改善箇所説明図

不具合の内容

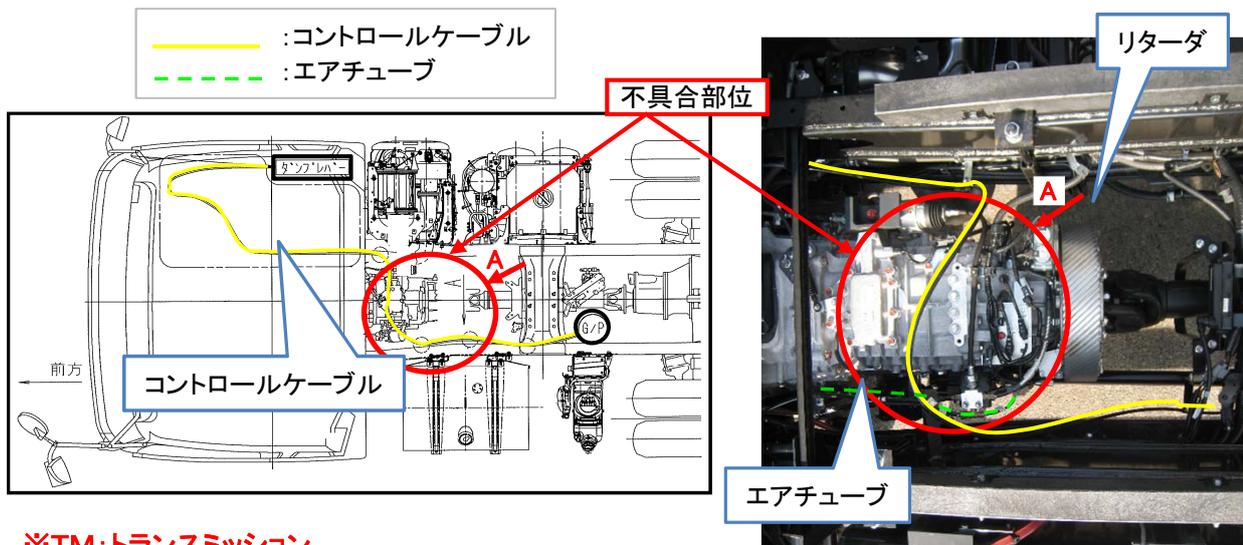
現状		改善内容	
<p>・キャブバックT/M上コントロールケーブル固定状況①</p>	<p>・固定位置をT/M上からシャシフレーム側に変更する。</p>		
<p>・キャブバックT/M上コントロールケーブル固定状況②</p>	<p>・シャシフレーム側でコントロールケーブルを固定クリップで固縛する。(リターダ無し車両と同様とする)</p>

大型ダンプ車において、ダンプ操作用コントロールケーブルの固定クリップの強度が不足しているため、トランスミッションの振動により固定クリップが破損することがある。そのため、コントロールケーブルがエアチューブに接触し、そのままの状態で使用すると、エアチューブが損傷して、最悪の場合、エアが漏れ、クラッチ・補助ブレーキ(リターダ)等の機能が失陥する。

- ・コントロールケーブル固定クリップを対策品に交換する。あわせてコントロールケーブルの配索方法を変更する。
- ・エアチューブおよびコントロールケーブルを点検し、損傷がある場合は新品に交換する。

改善実施済車両は、トランスミッションの固定クリップステーの有無にて識別する。
(改善実施済車両は、トランスミッション上に固定クリップステーが無い)
